**Data:** Terça-feira, 03 De setembro De 2019 01:27 PM  
**Assunto:** RE: PROTOCOLO Nº 77364667/2019 - CERÂMICA RIACHUELO LTDA - INDEFERIDO

Assunto: PROTOCOLO N° 77364667/2019 - CERÂMICA RIACHUELO LTDA - SOBRESTADO

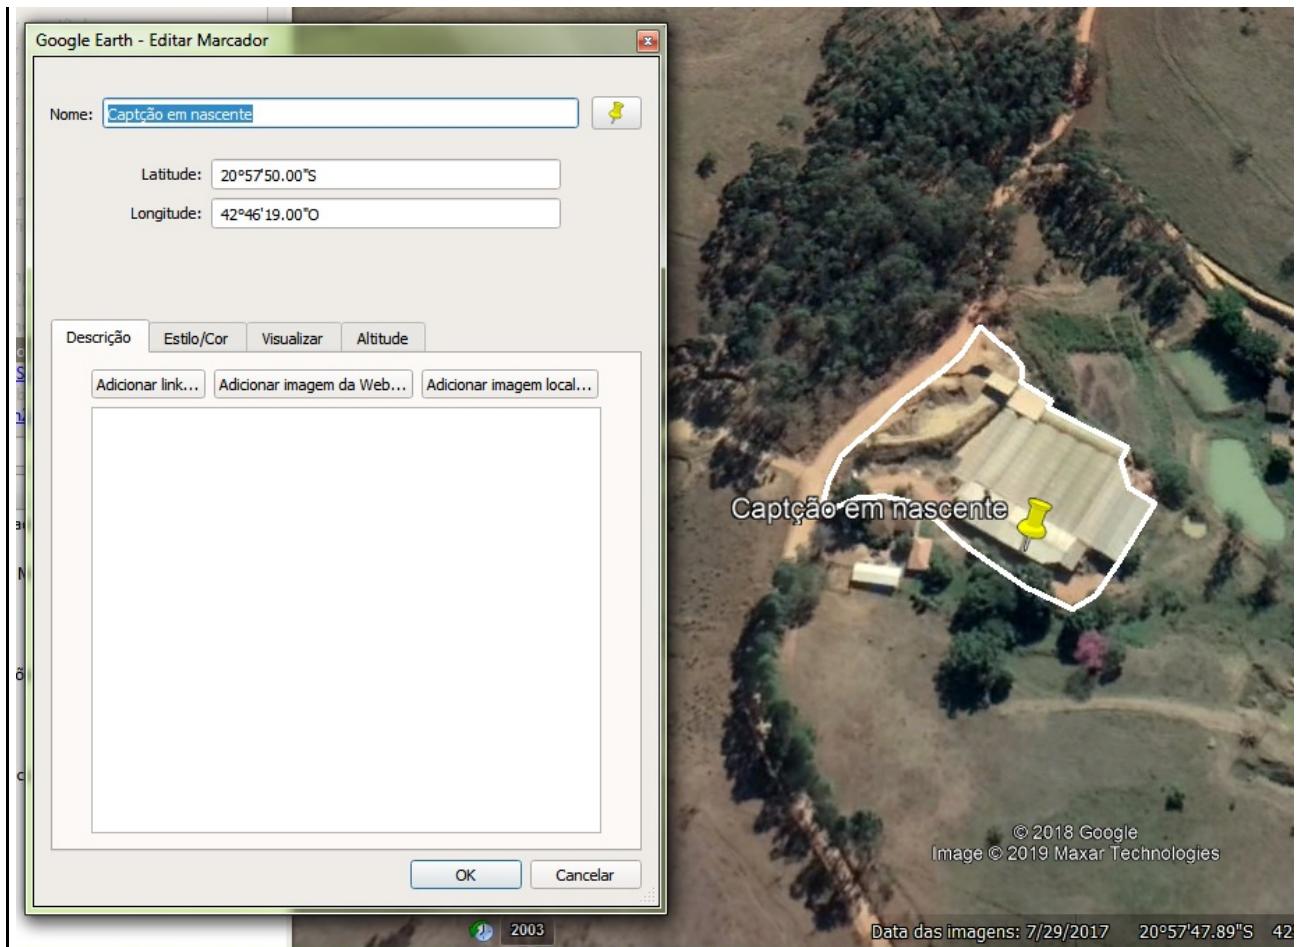
Conforme coordenadas geográficas da certidão de Uso insignificante anexada ao processo, existe uma captação em nascente dentro da poligonal do empreendimento, assim sendo o mesmo encontra-se em APP:
